პროექტის ნაწილი:
ობიექტის სახელწოდება:
სასაწყობე შენობა-ნაგებობის რეკონსტრუქციის (დაშენება-მოშენება) არქიტექტურული ნაწილი

საექსპერტო დასკვნა

IV კლასს დაქვემდებარებული სასაწყობე შენობის არქიტექტურული პროექტის „შენობა-ნაგებობის უსაფრთხოების წესებთან“ შესაბამისობაზე.

ობიექტის მისამართი: ქ. თბილისი, გიორგი ნადარეიშვილის ქუჩა №9 (ს/კ 01.17.11.009.016).
მესაკუთრე: სააქციო საზოგადოება "ჯორჯიან ჰოლდინგი" (206052108).
დამკვეთი: დავით როგავა.
პროექტის ავტორი: არქიტექტორი კარლო მშვიდობაძე.

კორექტირებული საპროექტო ბეჭმა
სართულის ბეჭმა 15.40 ნიშნულზე
მასშ 1:200

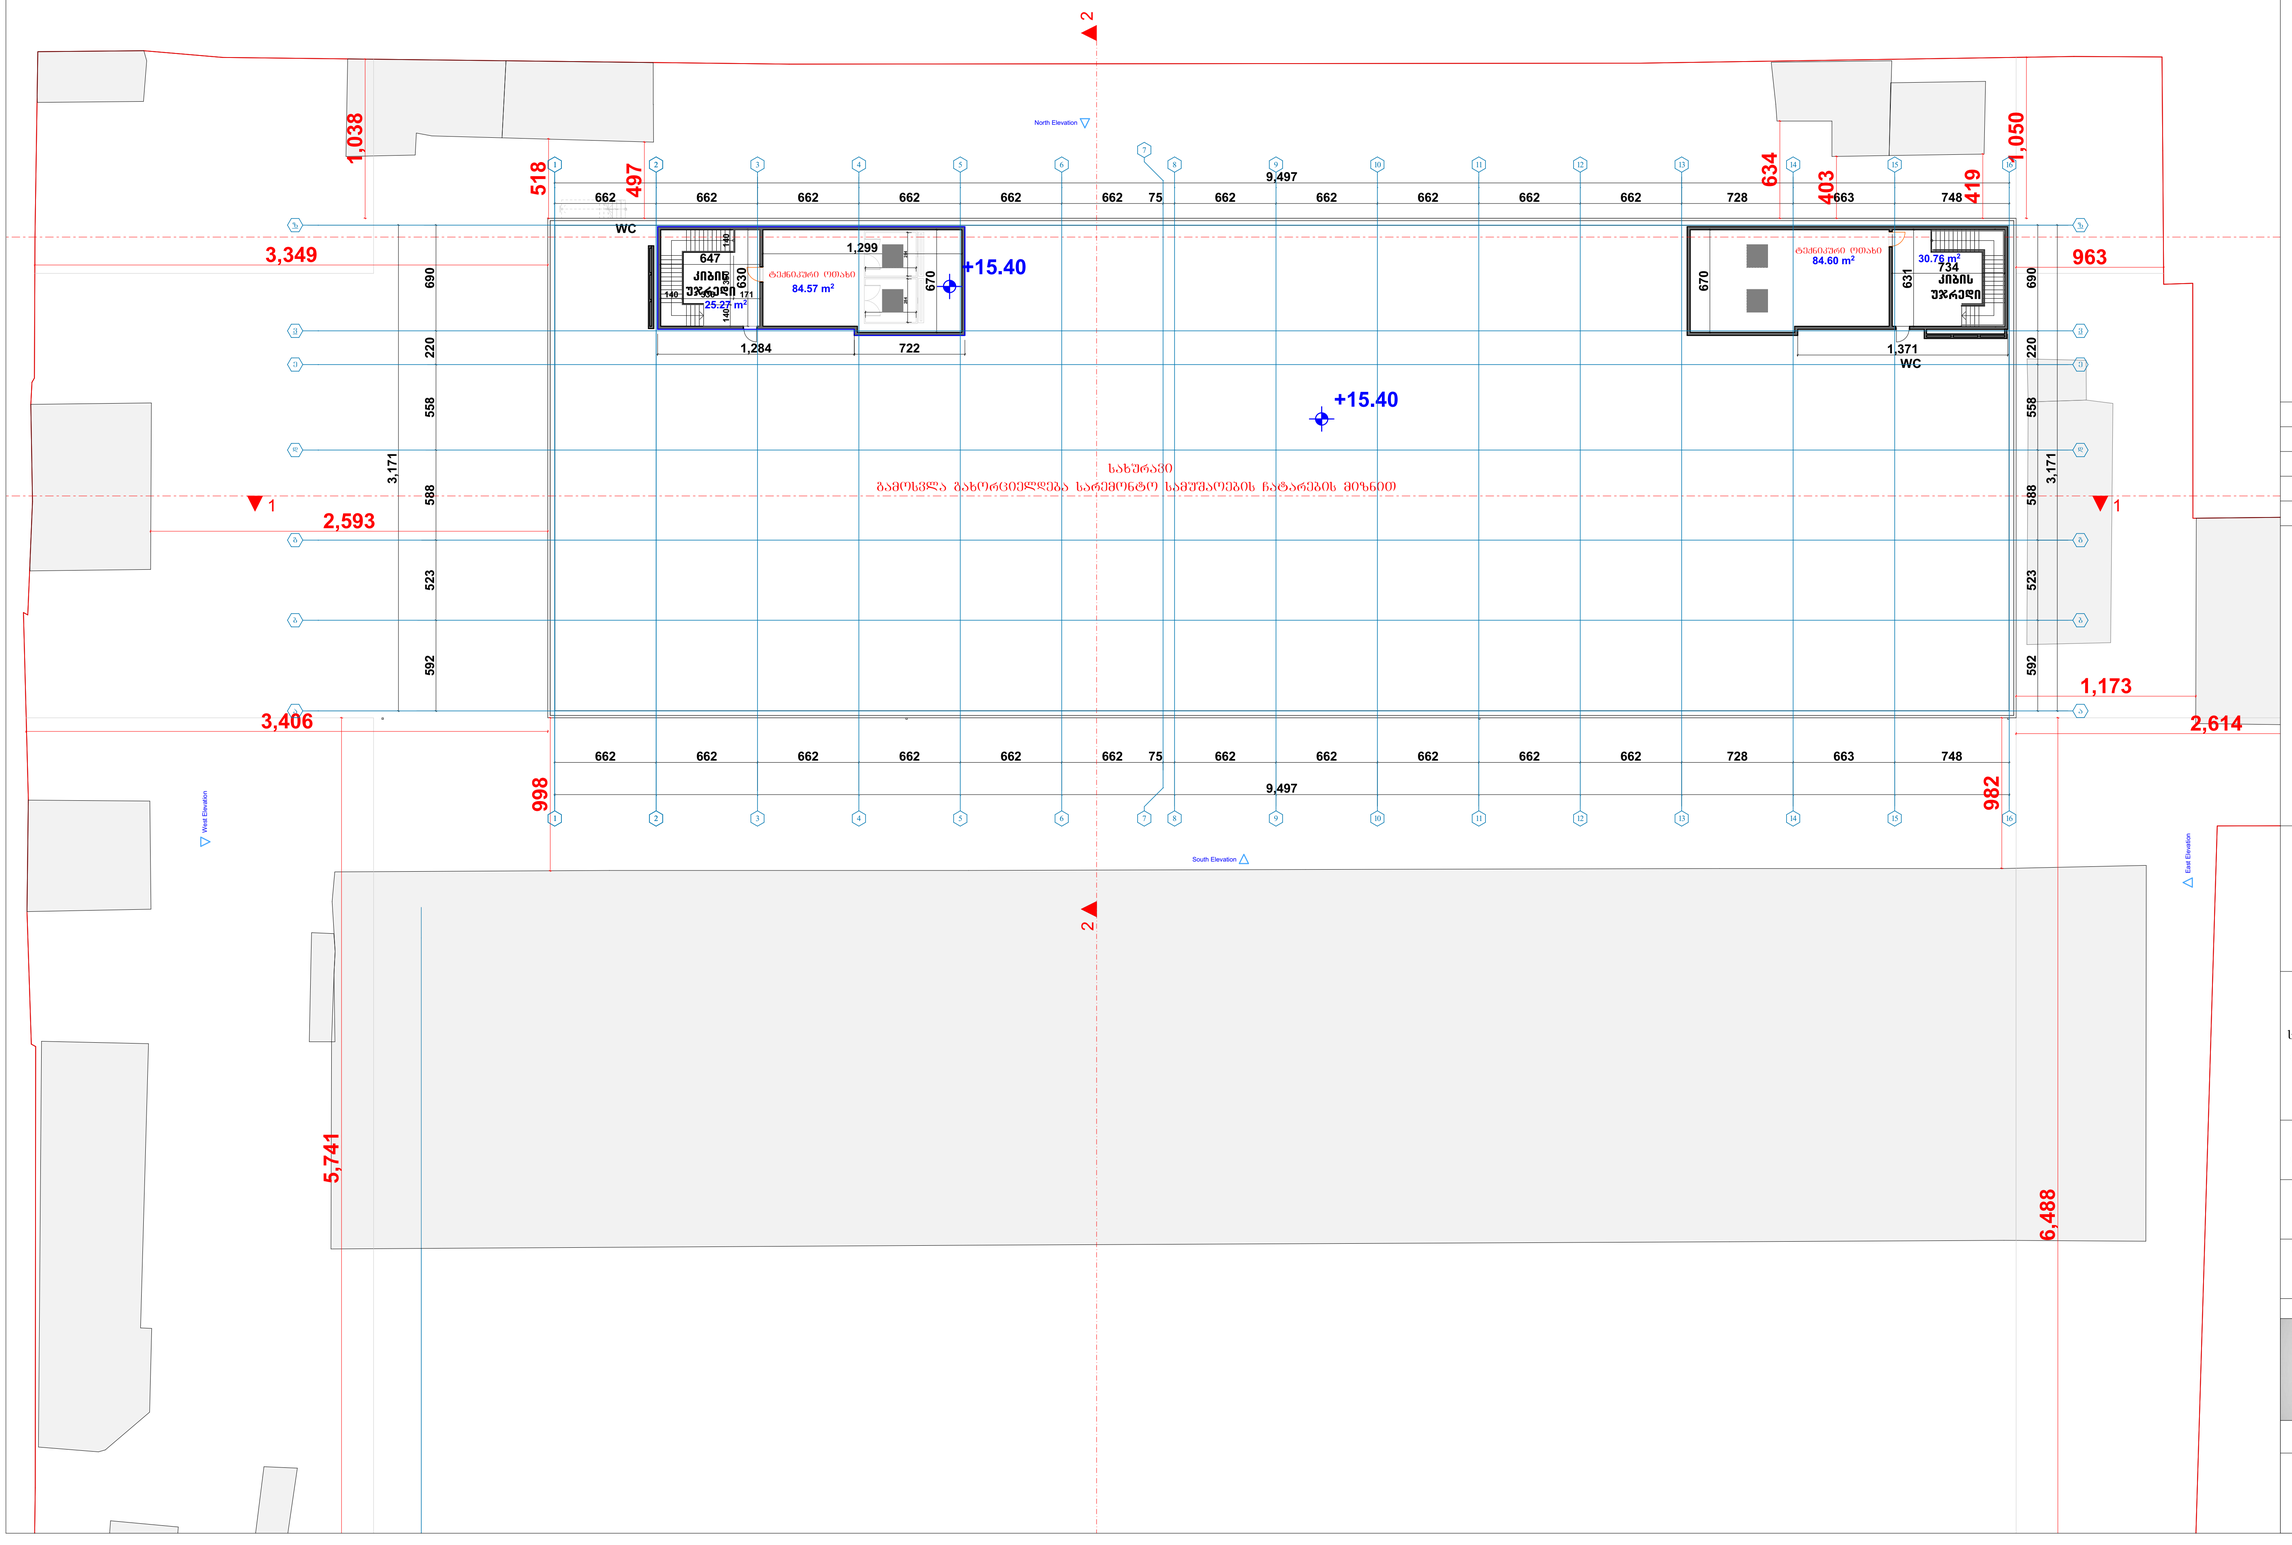
საპროექტო შენობას აქვს ბრტყელი გადახურვა (+15.40 ნიშნულზე). შენობა გადახურულია ბეტონის სახურავის ბურულით, რომელიც **1505.2 ქვეთავის** მიხედვით, **A** კლასის სახურავის ანაწყობებს მიეკუთვნება. ამავე ქვეთავის შესაბამისად, **A** კლასის სახურავის ანაწყობები ტესტირების დროს უძლებს ძლიერი ცეცხლის ზემოქმედებას, რომლის გამოყენებაც ნებადართულია ყველა ტიპის შენობაზე ან ნაგებობაზე.

საპროექტო შენობის ბოლო სართულიდან ორივე გზა-კიბე გრძელდება სახურავის ბრტყელ ზედაპირამდე, სადაც გათვალისწინებულია კიბის უჯრედის ამოსასვლელისა და ლიფტის სამანქანოს მოწყობა, **705.11.1 ქვეთავის** შესაბამისად.

ლიფტის სამანქანო განყოფილება მოწყობილია შენობის +15.40 ნიშნულზე.
